**Zeitschrift:** Schweizerische Bauzeitung  
**Herausgeber:** Verlags-AG der akademischen technischen Vereine  
**Band:** 79/80 (1922)  
**Heft:** 12

## Wettbewerb für eine Seebadanstalt in Rorschach.<sup>1)</sup>

### Bericht des Preisgerichtes.

Lageplan zu Entwurf Nr. 12 (vergl. Seite 150, nebenan).

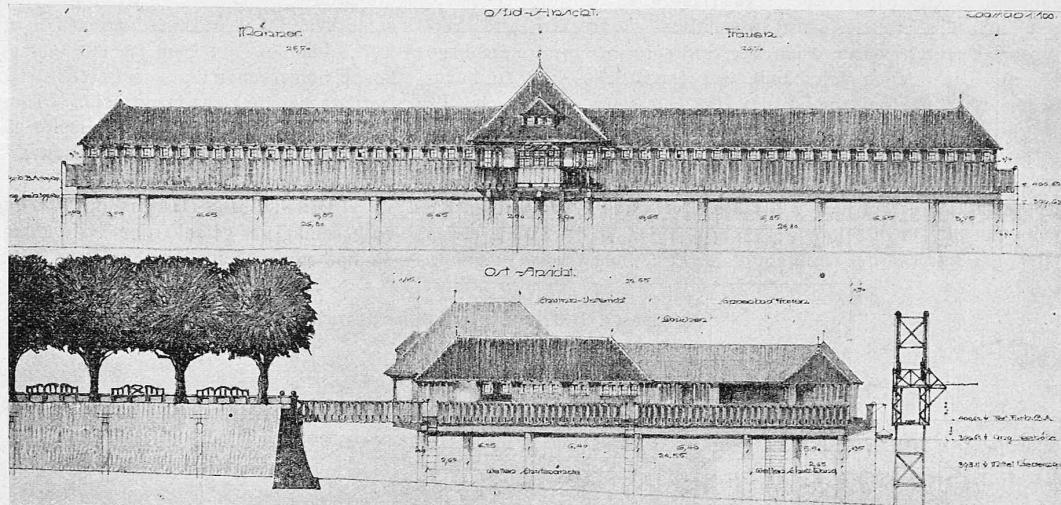
**Nr. 12 „Mens sana in corpore sano“.** Die Badanstalt ist in schönen Zusammenhang mit der neuen Quaipromenade gebracht. Klare, gute Doppelhufeisenanlage, bei richtiger Dimensionierung aller Teile. Für die Velostände liesse sich vielleicht noch eine bessere Lösung finden. Die Anordnung der Badezellen auf der Landseite im stillen Wasser, in einem hervorstehenden Bautrakt, empfiehlt sich aus praktischen und ästhetischen Gründen nicht. Sie lägen besser am Ende der Trakte auf der Seeseite. Da naturgemäß die Badenden nach der aussichtsreichen Seeseite drängen werden, entbehrt das Sonnenbad daselbst der nötigen Ruhe. Es würde richtiger ins Obergeschoss verlegt. Die Kommunikation der Schwimmbassins mit dem See wird damit auch eine bessere. Das Äussere ist charakteristisch bei schönen architektonischen Verhältnissen.

2. Rang ex aequo (1400 Fr.), Entwurf Nr. 2. — Arch. K. Köpplin (Rorschach) und Ing. O. Früh (Paris). — Ansichten 1:400.

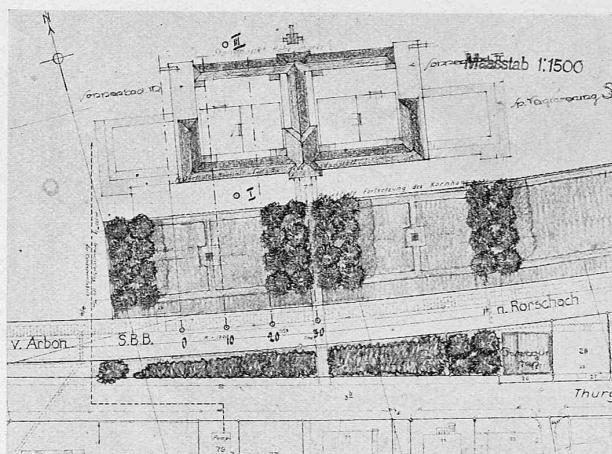
Nr. 2 „Badhof-Bad“. In Bezug auf Lage und Gesamtdisposition gilt dasselbe, wie bei Projekt 1<sup>1)</sup>, wobei jedoch die seewärts offene Doppelhufeisenform praktisch und formal vorzuziehen wäre. Projekt 2 weist jedoch bei richtiger Dimensionierung der Räume und Gänge eine sparsamere und praktische Lösung auf. Durch Weglassen der nicht geforderten Bassins und Verlegen der jetzt ungünstig

gelegenen Sonnenbäder über die Badezellen an der Seeseite liesse sich die Anlage ganz wesentlich verbessern und verbilligen. Dadurch würde auch der Sprungturm eine freiere Lage erhalten. Die offenen Velostände auf der Brücke sind zu beanstanden. Architektonisch ist das Projekt sehr sympathisch. Es zeigt bei schönen Gesamtverhältnissen gute Detailausbildung und fügt sich unaufdringlich in das Gesamtuferbild ein.

Entwurf Nr. 2. — Einzelheiten der Eisenbeton-Konstruktion. — 1:50.

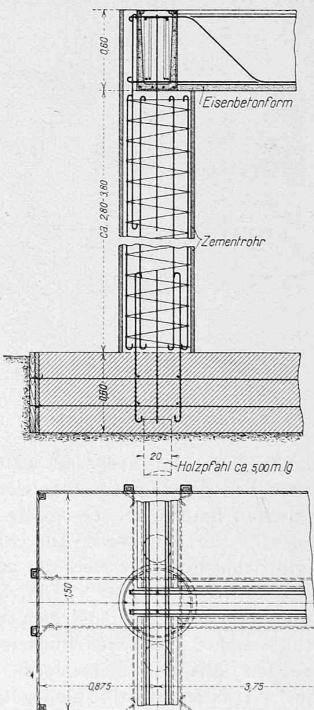
Die Fundation ist statisch eingehend untersucht. Da Steinschüttung für die zahlreichen Einzelpfeiler nicht zu empfehlen ist, kommt nur die Holzpfählung in Frage, wobei aber die Pfähle etwas länger gewählt werden sollten. Die Erstellung der Fundament-

Platten auf dem Seegrund wäre nur mit erheblichen Schwierigkeiten und grossem Kostenaufwand möglich. Die Konstruktion des armierten Betons ist eigenartig und insbesondere seine Ausführungsart beachtenswert. Die Richtigstellung des Voranschlages ergibt eine Kostenvermehrung des Oberbaues von etwa 28000 Fr.

2. Rang ex aequo (1400 Fr.), Entwurf Nr. 3. — Arch. Stärkle & Renfer (Rorschach) und Ingenieur A. Brunner (St. Gallen).

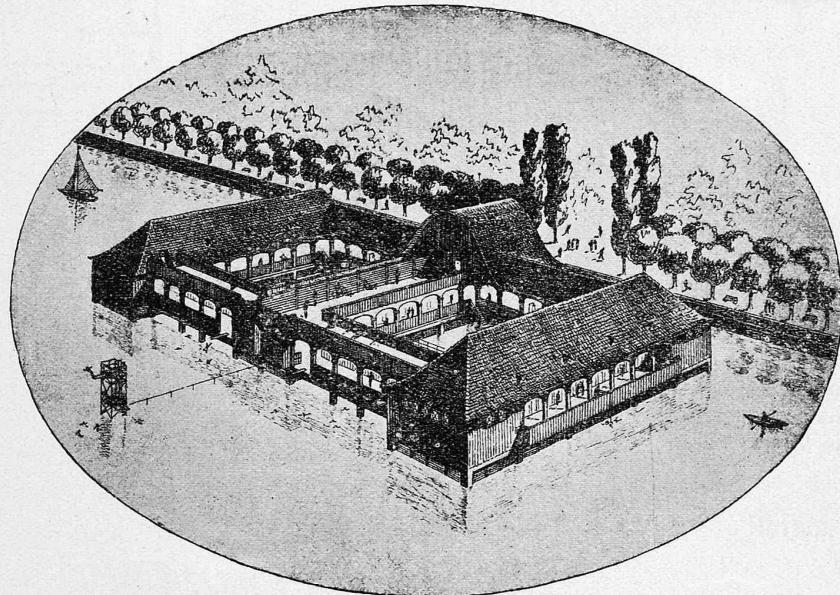
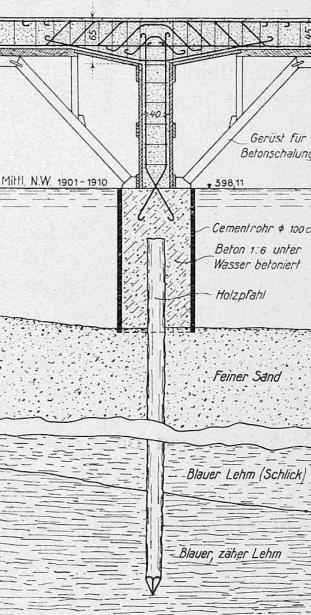
die zerstreute Anordnung der Badezellen. Als Ergänzung der geschlossenen Waschhängen wäre ein offener Tröcknungsplatz wünschenswert. Für die Fahrräder ist ein sehr günstiger, jedoch etwas zu knapp bemessener Platz vorgesehen. Das Rettungsboot sollte für Notfälle leichter zur Hand sein. Die gute, schlichte Architektur wird beeinträchtigt auf der Landseite durch das fremd anmutende Bogengiebeldach, auf der Seeseite durch die Unterbrechung der Lauben.

Die statische Berechnung ist eingehend und sorgfältig; die vorgeschlagene gelenkartige Verbindung zwischen Säulenfuß und Stampfbeton scheint zweckmäßig. Eine Fundierung auf Seegrund,

**Nr. 3 „Volksbad“.** Der Situationsvorschlag an der ungebrochenen Quaimauer ist demjenigen mit Einbuchtung aus praktischen und ästhetischen Rücksichten vorzuziehen. Die Anlage in seewärts offener Hufeisenform mit den Sonnenbädern auf den innern Trakten ist prinzipiell gut. Sie zeigt das Bestreben, durch möglichste Gedrängtheit die Kosten zu verringern. Dabei leidet sie jedoch an Unübersichtlichkeit und zu weitgehender Einschränkung der Umgänge und Bassingrösse. Sehr unzweckmäßig ist

ohne Holzpfählung, ist nicht ratsam. Die Holzpfähle sind reichlich lang bemessen und dürften etwa 1 m kürzer sein. Für den provisorischen Zugangsteg fehlt der Voranschlag; die Ausführung in Eisen ist teuer.

Unterbau-Konstruktion (1:100) von Locher & Cie.

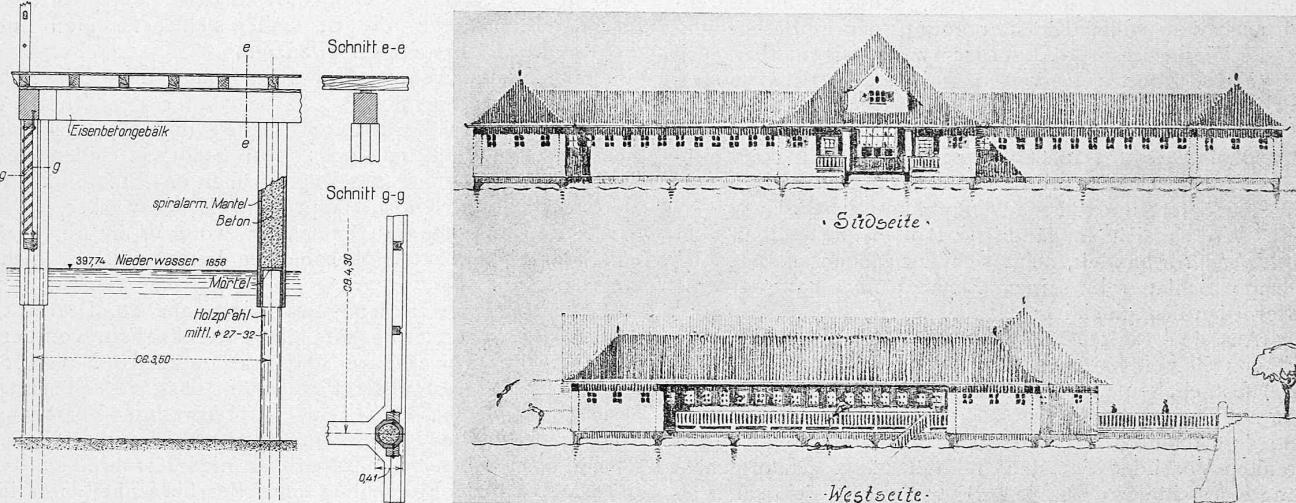
Die Holzpfähle sind mit 11 m zu lang gewählt; die Verbindung zwischen Holzpfahl und der Eisenbetonsäule ist richtig vorgeschlagen. Die Abstützung des im Obergeschoss liegenden Sonnenbades auf armiertem Beton verteilt den Bau unnötig. Die Konstruktion der grossen wie der Einzelzellen-Röste ist vorbildlich gelöst. Für den Unterbau fehlt die statische Berechnung.

3. Rang (1100 Fr.), Entwurf Nr. 10a. — Architekt Ad. Gaudy (Rorschach).

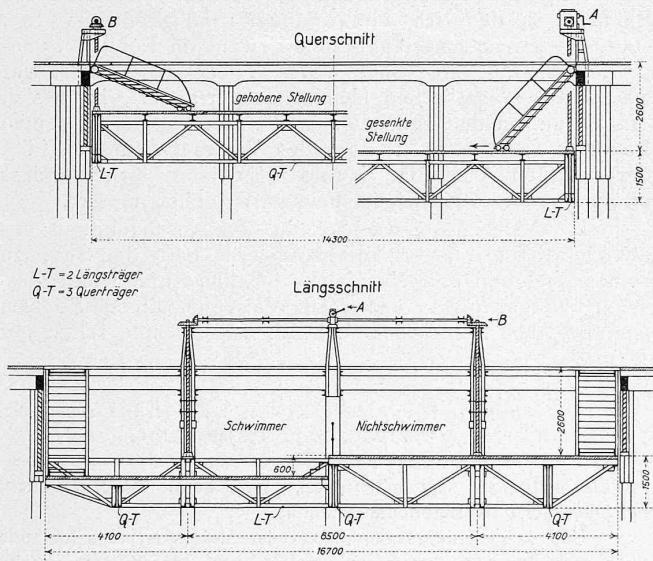
**Nr. 10a „Seeluft“ und 10b „Sommerlust“.** Von den beiden Projekten desselben Verfassers ist „Seeluft“ vorzuziehen, da es gedrängter und ökonomischer ist. Die Ausbildung der Eckpavillons zu Badezellen und Ankleidebuchten befriedigt nicht. Die Luft- und Sonnenbäder im Hauptgeschoss seewärts erfüllen ihren Zweck als Ruheplatz wenig. Im übrigen genügen die Anlagen zu diesem Zweck im Obergeschoss. Ein offener Waschhängeplatz wäre zu wünschen. Im Äussern befriedigen Süd- und Westseite am meisten, die Nordseite wirkt unruhig.

1. Rang, Entwurf Nr. 12 (1600 Fr.). — Arch. P. Truniger (Wil) und K. Zöllig (Flawil), Ing. G. Thurnherr (Zürich).

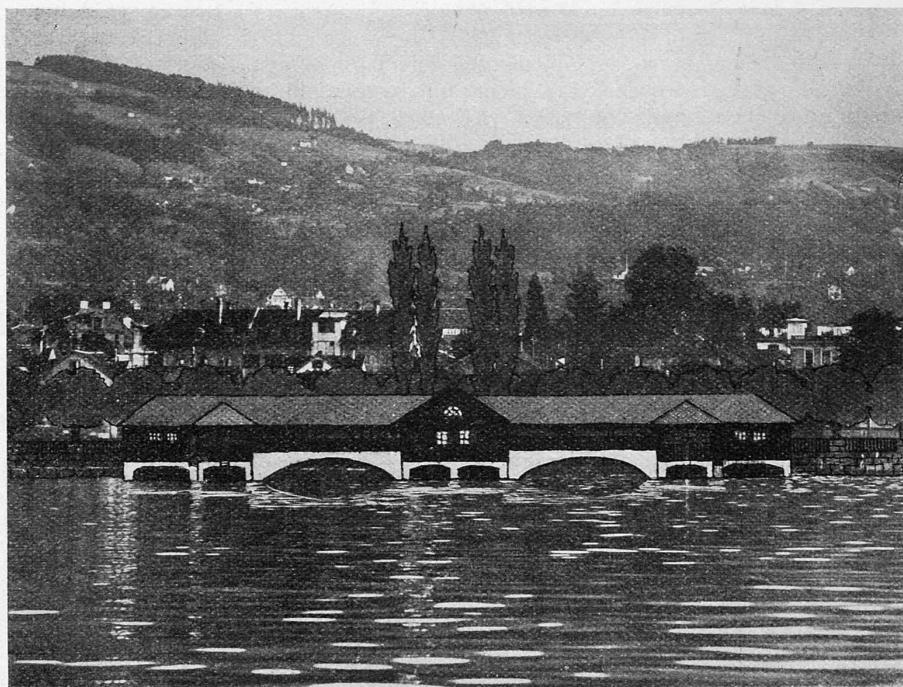
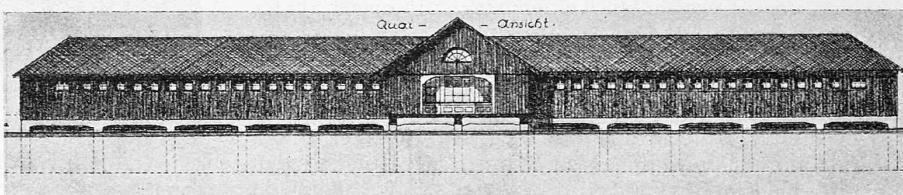
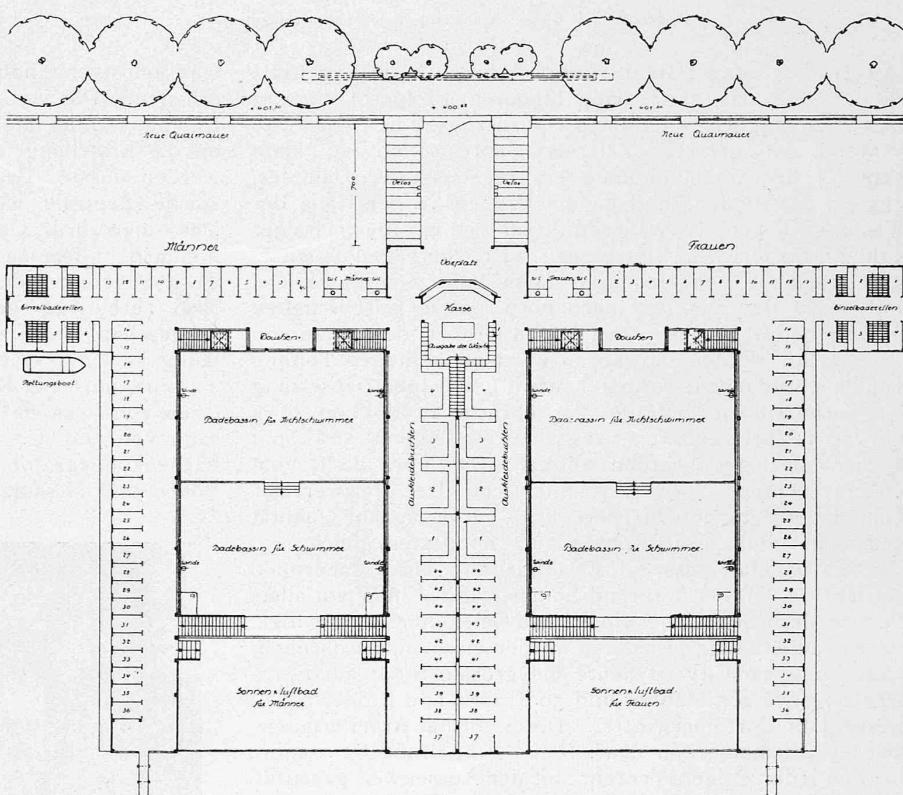
Die Holzpfähle sind zu wenig lang angenommen; sie müssen dann entsprechend stärker sein. Der darüber gestülpte Eisenbetonpfosten reicht bis auf den Seegrund, statt nur etwa 50 cm unter Niederwasser, womit eine richtige Verbindung erschwert wird. Die Roste der Bassins und Einzelzellen sind gut gelöst. Der schwimmende Sprungturm ist wegen Wind und Wellengang nicht zu empfehlen. Die statische Berechnung für den Unterbau fehlt.
